BUDOWA NOWEGO BUDYNKU USŁUGOWEGO ORAZ PRZEBUDOWA,  
ROZBUDOWA I CZĘŚCIOWA ZMIANA SPOSOBU UŻYTKOWANIA  
ISTNIEJĄCEGO BUDYNKU BIUROWO-USŁUGOWEGO NA BUDYNEK  
USŁUGOWY NA POTRZEBY KRAŚNICKIEJ AKADEMII ROZWOJU, WRAZ Z  
NIEZBĘDNĄ INFRASTRUKTURĄ TECHNICZNĄ

Branża Przyłącz i zewn. instalacje wod-kan, kan. deszcz.  
PROJEKT TECHNICZNY/WYKONAWCZY

**Profil podłużny przyłącza i zewn. instalacji  
kanalizacji sanitarnej - budynek projektowany  
- rewizja 1**

Data Luty 2026 PTW/PIZIS-3  
Skala 1:500/100 Nr proj. 02/2025

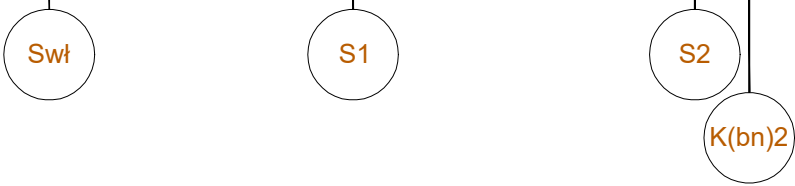
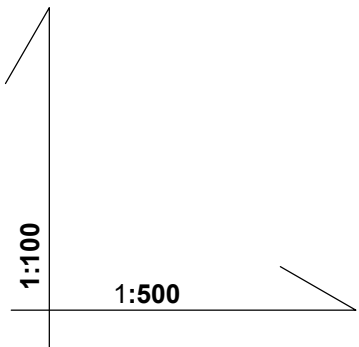
NR ZMIANY	TREŚĆ MODYFIKACJI
Rewizja 1	Zmiana miejsca włączenia do istn. sieci kanalizacyjnej
